## (仮称) 彦根総合運動公園整備計画の検討状況等について

### 1 第 1 種陸上競技場の施設規模等の検討

○第 2 回建築検討懇話会 (7 月 1 日開催)

○主な意見 ※別図 2 参照

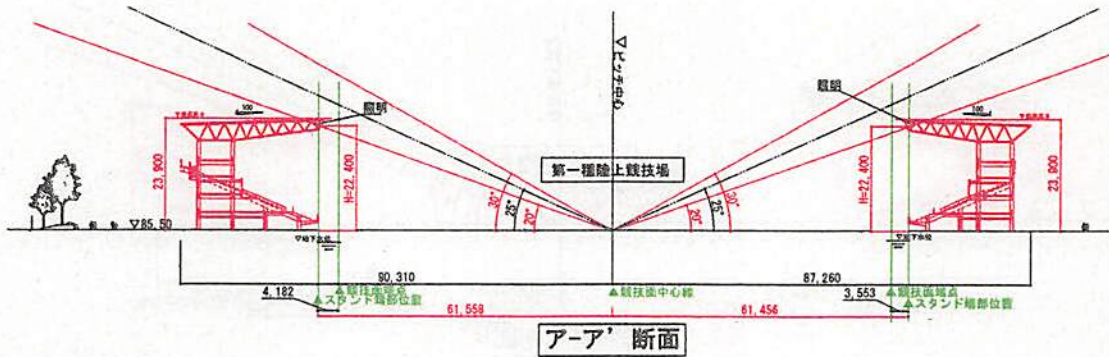
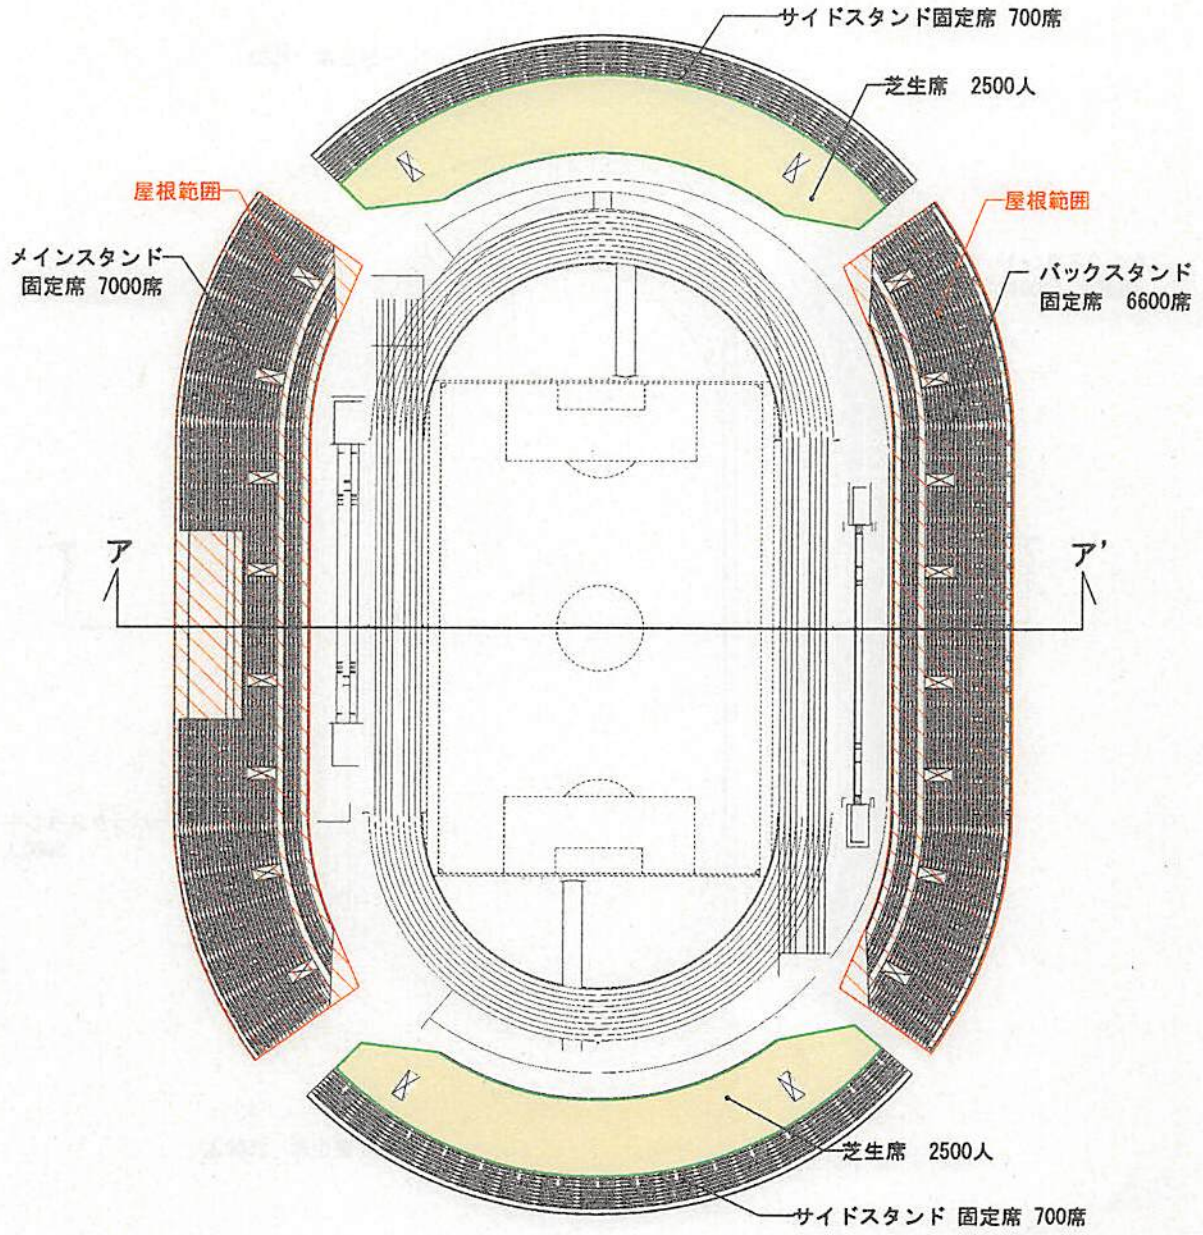
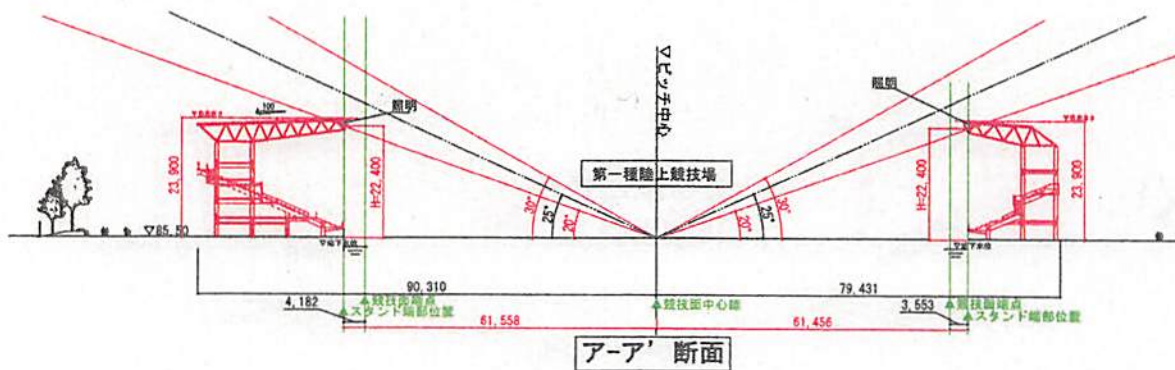
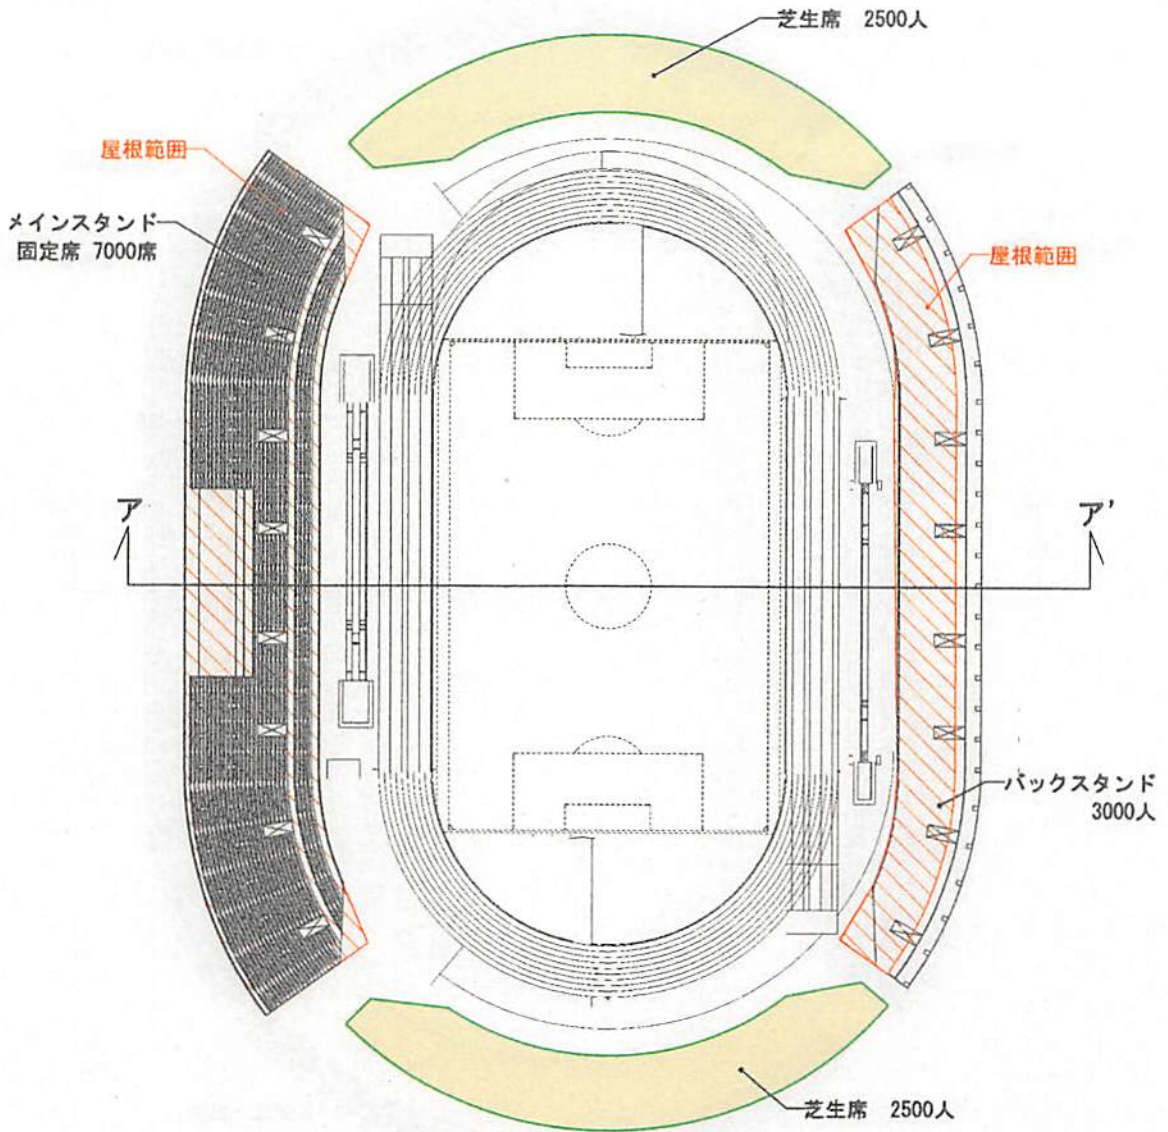
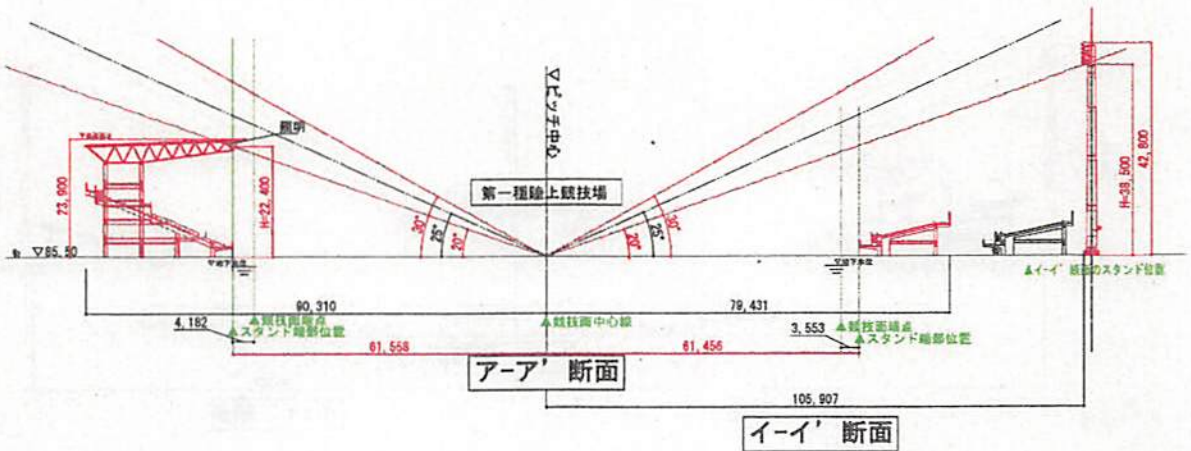
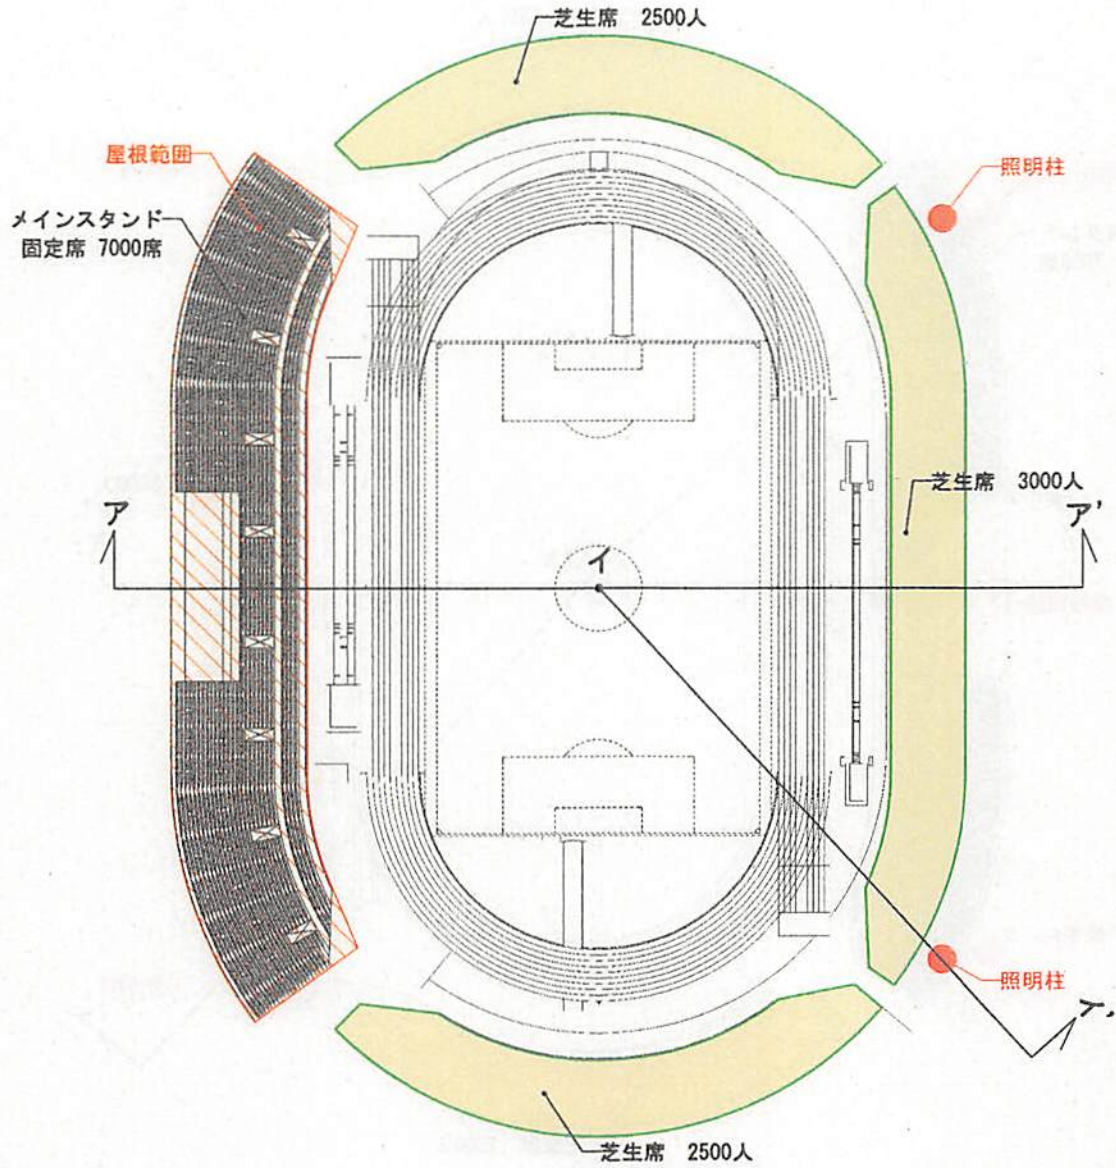
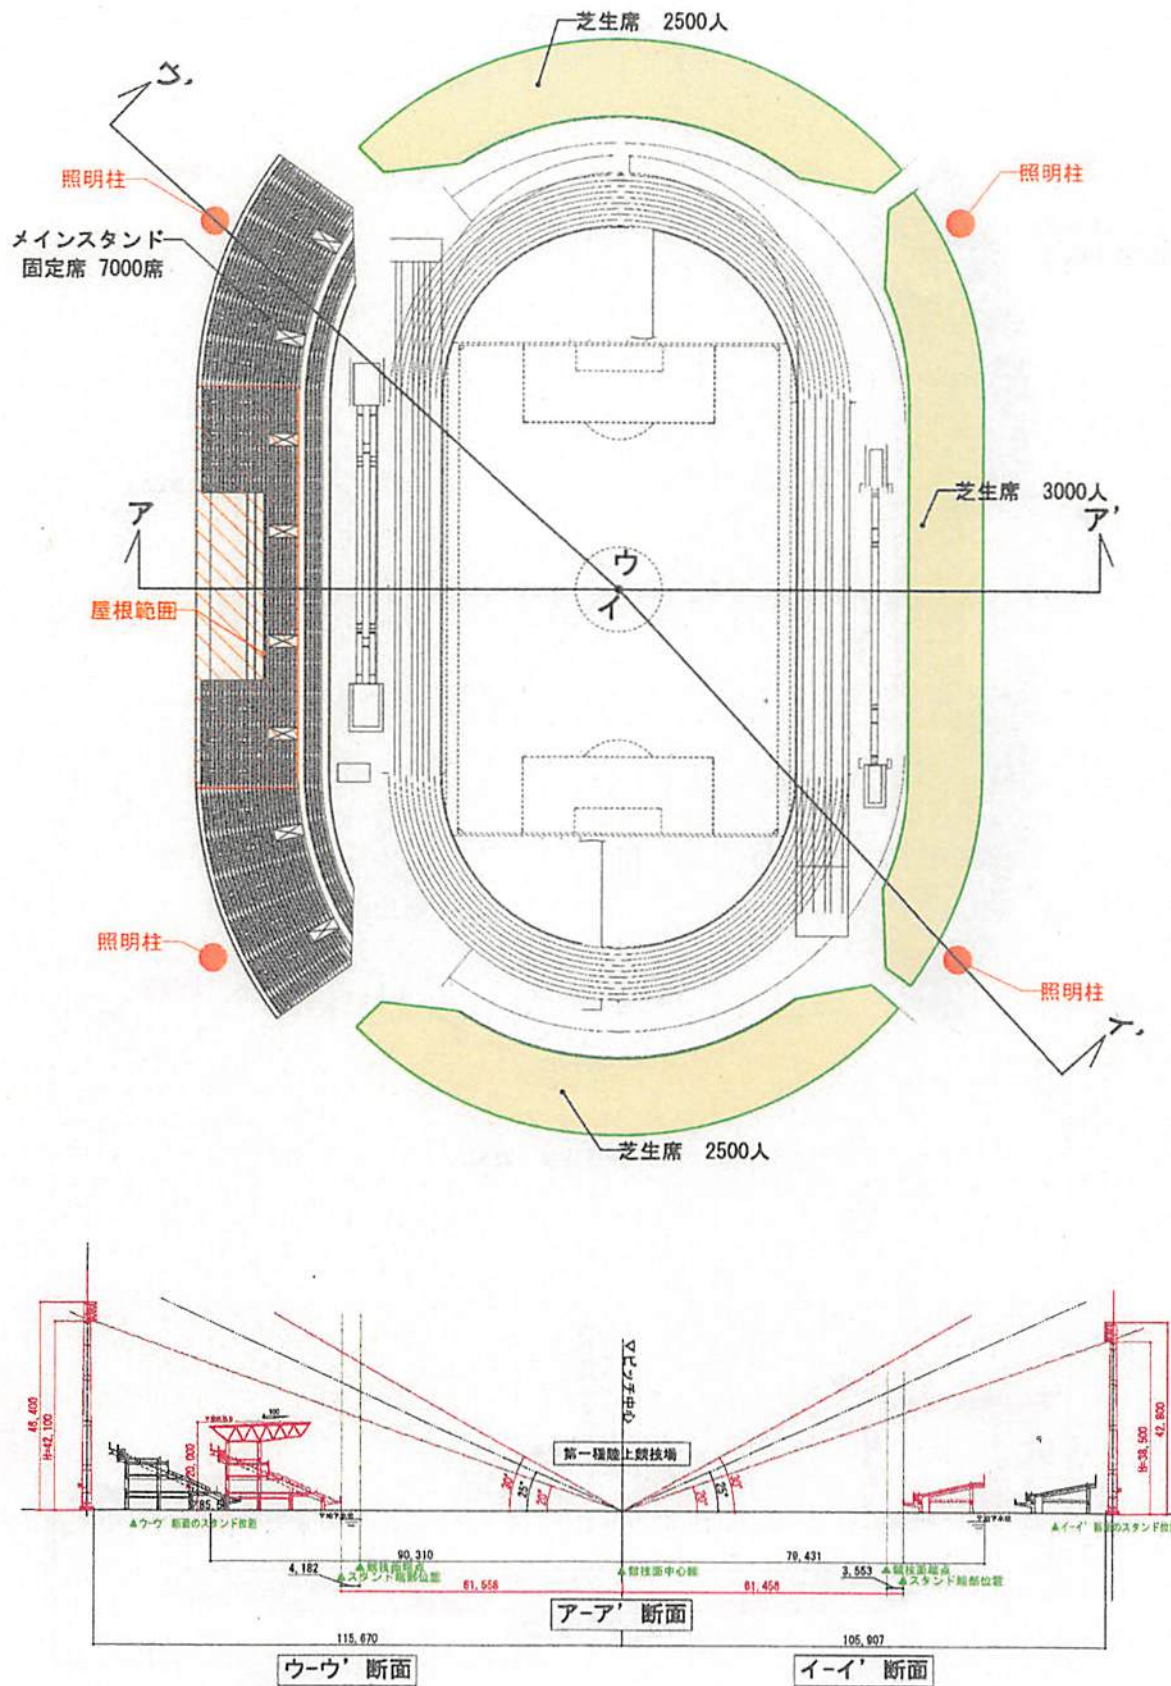
- ・施設規模が小さくなることは支障ないが、周辺景観との調和や西側住宅地に対する光害への配慮から照明柱は良くない。
- ・周辺地域への影響を考慮すると屋根先照明が望ましい。
- ・彦根城天守からスタンドが見えないよう屋根の架設範囲を考慮すべき。
- ・メインスタンドとバックスタンドの屋根は、同じ高さで揃えることが望ましい。

- ・明度や彩度を抑えて、周辺景観と調和できる色彩がよい。
